Autorité environnementale

Avis délibéré de l’Autorité environnementale sur le Contournement Ouest de Montpellier (COM) (34), deuxième avis

n°Ae : 2024-122

Figure 2 : profil de la section sud sous la RM 612 existante (trémie), avec voies réservées aux transports en commun (source : dossier)

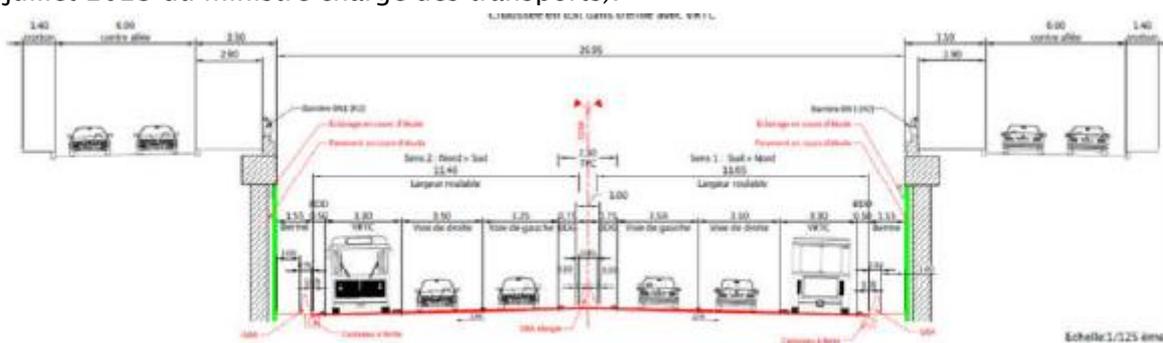
Le dossier de déclaration d'utilité publique prévoyait l'intégration de voies réservées aux transports en commun (VRTC) entre les pôles d'échange multimodaux de la métropole (voies réalisées par remplacement des bandes d'arrêt d'urgence) en partie nord et centrale de l'infrastructure, entre le raccordement sur la RN 109 est et l'échangeur du Rieu Coulon. Montpellier Méditerranée Métropole a souhaité que l'État étudie l'intégration de VRTC sur l'ensemble du COM pour améliorer la régularité et la fiabilité de la future offre de transports en commun. Suite à une étude de faisabilité réalisée par ASF il a été décidé de mettre en place ces VRTC sur les bandes d'arrêt d'urgence, élargies à cet effet⁶, sur l'ensemble du périmètre du COM, tant sur la section courante que sur diverses bretelles de sortie au niveau des échangeurs et diffuseurs mais pas sur les bretelles de l'échangeur du Rieu Coulon, ni sur celles en provenance ou sortie vers l'autoroute A 709 (décision confirmée par courrier du 6 juillet 2023 du ministre chargé des transports).

⁶ Il serait utile d'expliquer de manière synthétique en quoi la préoccupation de sécurité est intégrée dans la mise en place de VRTC sur les bandes d'arrêt d'urgence.

Figure 5 : trafic routier journalier reconstitué en situation de base 2014 (source dossier).

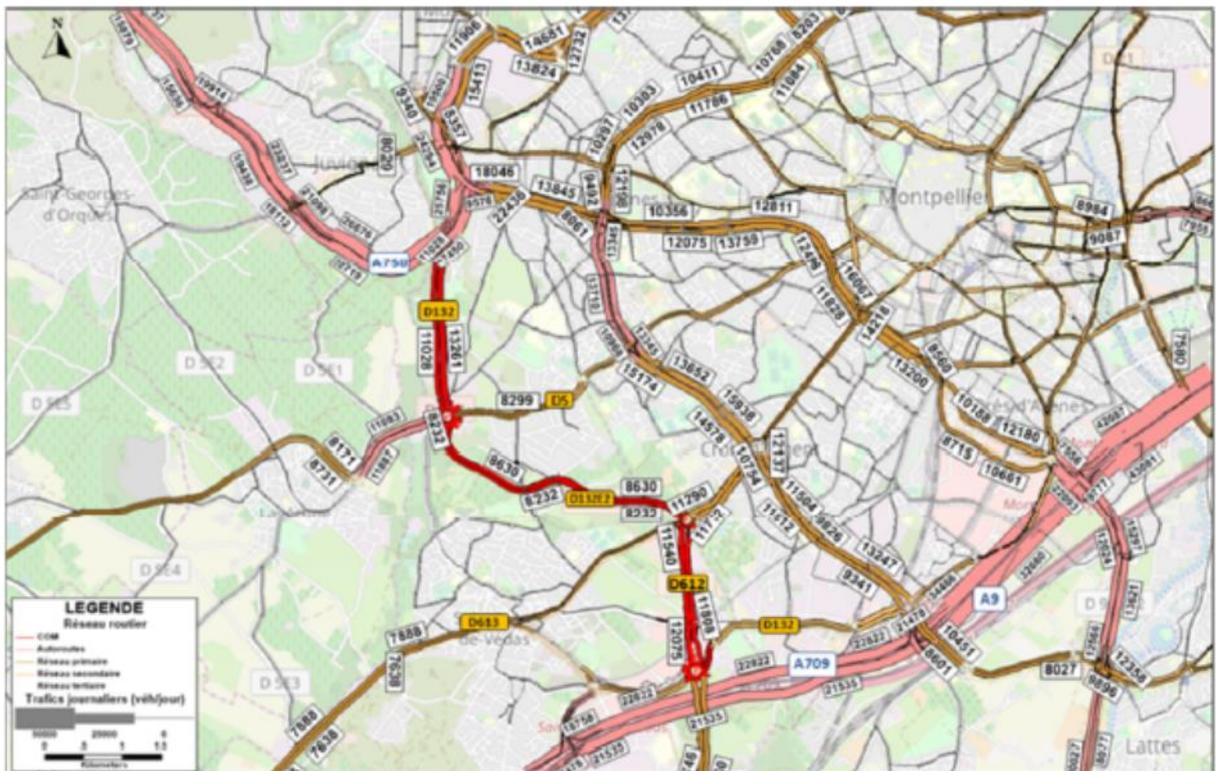
L'Ae avait noté en 2019 des imprécisions sur les valeurs fournies et une lecture malaisée des cartes et de leur correspondance avec le texte. Ces travers n'ont été que partiellement rectifiés et aucune mise à jour des données, pourtant anciennes, n'a été effectuée, malgré l'existence d'études et de comptages plus récents. Les comptages utilisés dans le dossier datent de 2014, complétés, pour tenir compte de la mise en service en mars 2017 du dédoublement de l'A9 avec la création de l'A 709, opération génératrice d'une redistribution des trafics dans l'agglomération montpelliéraine dont les effets ont cependant pu s'étendre sur plusieurs années. D'autres évolutions ultérieures (crise sanitaire, gratuité des transports en commun de la métropole depuis 2023, etc.) sont également susceptibles d'avoir influé sur les trafics. Le maître d'ouvrage a indiqué que de nouveaux comptages, dont les résultats ne figurent pas dans le dossier, avaient montré en 2023 un trafic de 30 000 véhicules/jour sur la section A 750 - Genevaux et 19 600 véhicules/jour entre Genevaux et Rieu Coulon, ce qui témoigne d'une augmentation significative.

L'Ae recommande d'actualiser l'état initial des mobilités, des trafics routiers et de l'accidentalité routière sur le tronçon.

Figure 7 : emplacement des zones de compensation pour les zones humides (source : dossier)

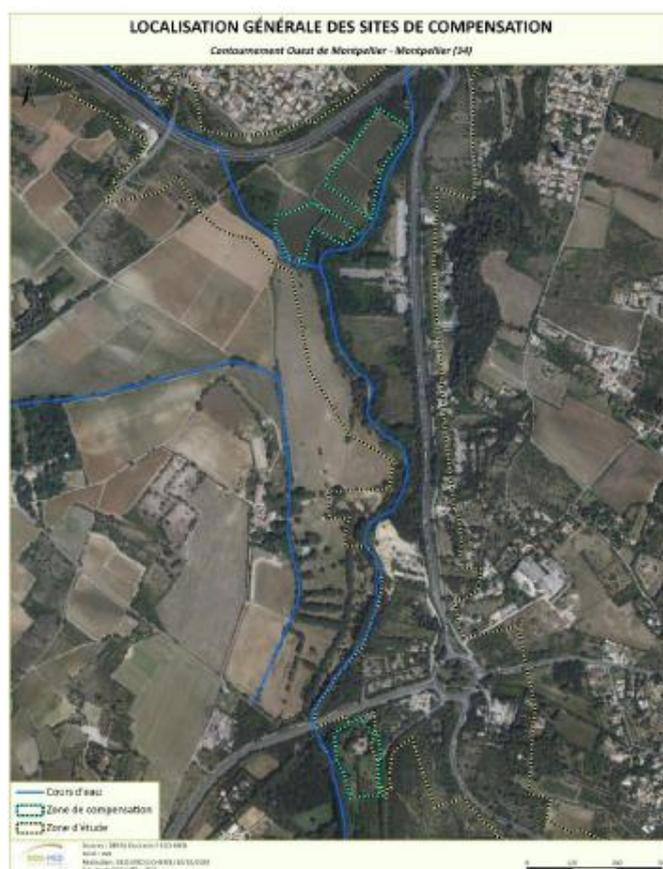
Concernant les zones humides l'examen de six parcelles de compensation possible a conduit à en retenir deux, très proches du site affecté, en lit majeur de la Mosson, aujourd'hui dégradées par des remblais, des espaces imperméabilisés, des modifications topographiques et présentant une connectivité nulle ou très faible avec le cours d'eau.

Figure 8 : carte du projet de service express régional métropolitain (SERM) de Montpellier (source : site internet de la région Occitanie)

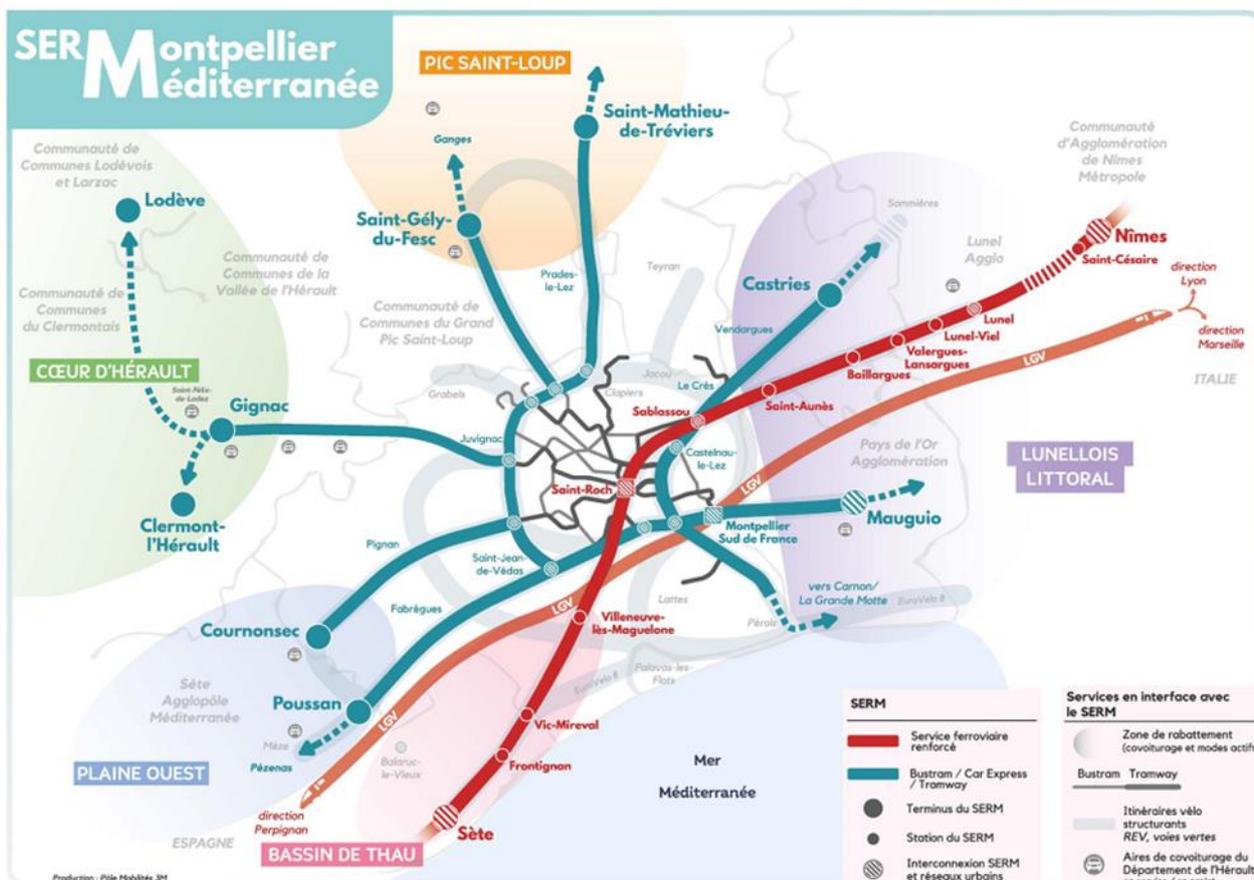
Le COM comprendra des voies réservées aux transports en commun, mais le dossier ne les décrit pas précisément: aucune carte ne les représente complètement, à l'exception d'une annexe cartographique du dossier au titre de la législation sur l'eau, qui semble indiquer qu'elles ne s'étendront pas sur toutes les bretelles, ni sur la section sud et le raccordement vers A 709. La partie relative aux incidences du projet en matière de trafic et déplacements ne les mentionne pas et ne donne aucune indication sur leur utilisation projetée. La section du COM comprise entre Saint-Jean-de-Védas et Juvignac apparaît pourtant comme support de plusieurs lignes de car express figurant sur la carte du projet de service express régional métropolitain de Montpellier (SERM, figure 8). Le maître d'ouvrage a évoqué un trafic minimal de 176 bus ou cars à haut niveau de service empruntant quotidiennement le COM, mais rien dans le dossier ne vient expliquer quels seraient les services prévus ou envisagés par la Métropole ou la Région. La création de voie réservées aux transports en commun constituant un des éléments du projet, il est indispensable que le dossier apporte des éléments, dans l'état actuel des projets ou perspectives étudiés, sur leur fréquentation prévisionnelle et leurs incidences sur les pratiques de déplacements et leurs effets de report modal. S'agissant des voiries délestées et décongestionnées par la réalisation du COM, le dossier donne très peu d'indications sur les projets les concernant, leur requalification urbaine ou leur réaménagement au profit des modes alternatifs à la voiture particulière.

Le dossier n'apporte donc pas la démonstration qu'il répond à deux des objectifs qui lui sont fixés : « contenir la circulation d'échanges péri-urbains et de transit sur un itinéraire adapté, afin de rendre son usage à la voirie secondaire des quartiers traversés » et « valoriser les accès au réseau multimodal pour limiter le trafic routier vers le centre urbain. »
